Amt
(III/2) Bauverwaltung/
Ortsentwicklung

Beratung	12.09.2023	Behandlung	Zuständigkeit
Bauausschuss		öffentlich	Entscheidung

Fl.-Nr. 1850/5: Neubau eines Doppelhauses mit Garage, Sonnenweg 6, Firma H. I.
- Antrag auf Vorbescheid -

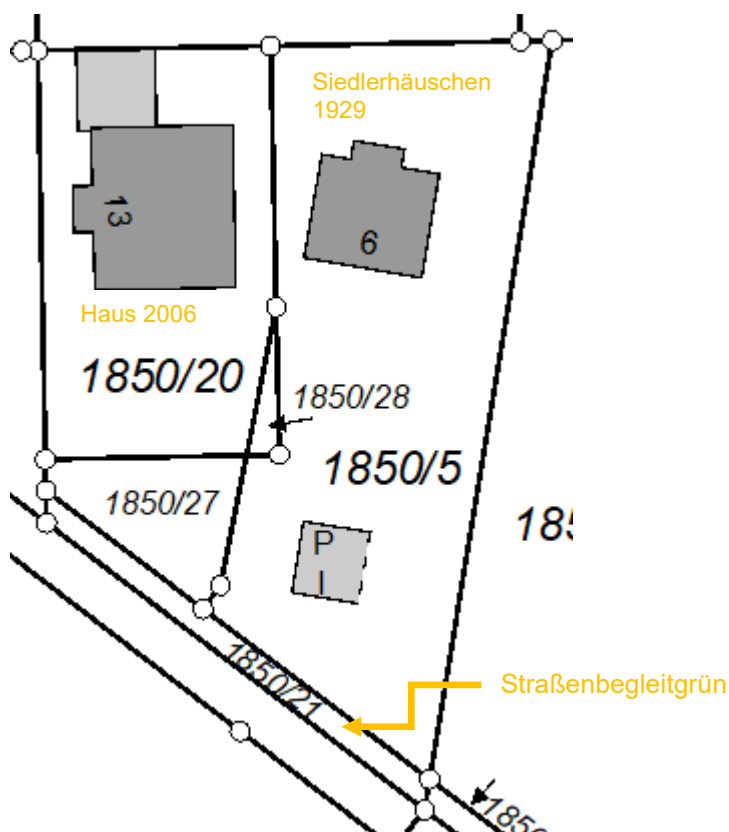
Im Jahr 2006 wurde ein zusätzliches Zweifamilienhaus (Lerchenstraße 13) genehmigt. Dieses überschreitet im Süd-Osten die Baugrenzen um 3,4 m auf 10 m Länge (34 m²).

Im Jahr 2008 wurde die Teilung des Grundstückes Fl.- Nr. 1850/5 beantragt, die Lerchenstraße 13 sollte herausgeteilt werden. Die Verwaltung äußerte erhebliche Bedenken gegen die Teilung, da die GFZ auf dem Grundstück Lerchenstraße 13 von 0,3 auf 0,87 ansteigen würde und somit baurechtswidrige Zustände entstehen. Die Teilung wurde dennoch vollzogen. Das Grundstück mit dem im Jahre 2006 genehmigten Zweifamilienhaus (Lerchenstraße 13) hat seitdem die Fl.-Nr. 1850/20.
